## Nota van inlichtingen

van Waterschap Limburg  
datum 02 maart 2023  
onderwerp Nota van Inlichtingen  
betrekking op Aanbesteding Noodmaterialen eerste interventie bij extreme neerslag  
zaaknr. 2023-Z511  
documentnr. WLDOC-1187088822-202571

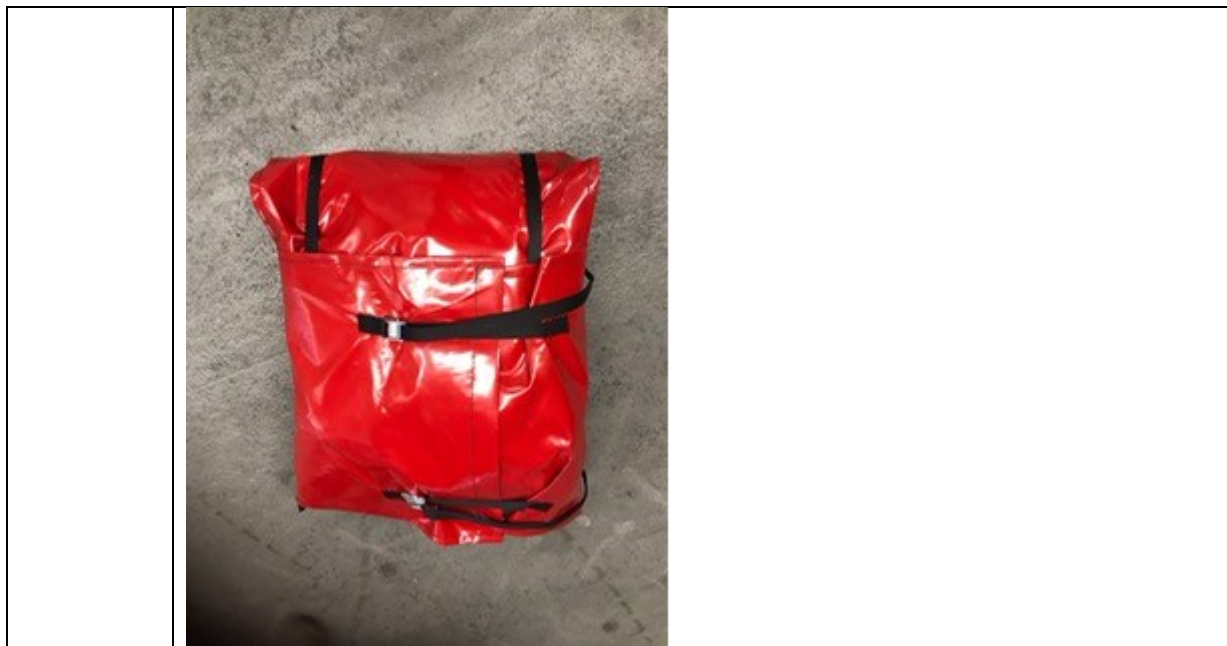
Nr.	Betreft	Vraag
26	Bijlage 3a pve	WL vraagt in pve een folie geschikt voor meervoudig gebruik welke op een integrale manier verzwaard moet zijn. Kan WL de

<p>eisen geven waaraan dit moet voldoen? En kan WL ons het proof of concept geven dat dit werkt?</p>
<p>Antwoord</p>	<p>De folie en de zandzakken dienen om onderloopsheid zoveel als mogelijk te voorkomen.</p> <p>De eis is naar voren gekomen uit de eerder gedane marktconsultatie. Daar is gebleken dat een folie (met geïntegreerde ketting verzwaard) de onderloopsheid beter wist te voorkomen / in te perken dan een losse folie of geen folie.</p> <p>WL vraagt deze eis functioneel uit. WL heeft een deel verzwaarde folie zelf eerder aangeschaft via een lokale zeilmakerij. Op bijgevoegde foto's is te zien wat WL nu in gebruik heeft.</p>
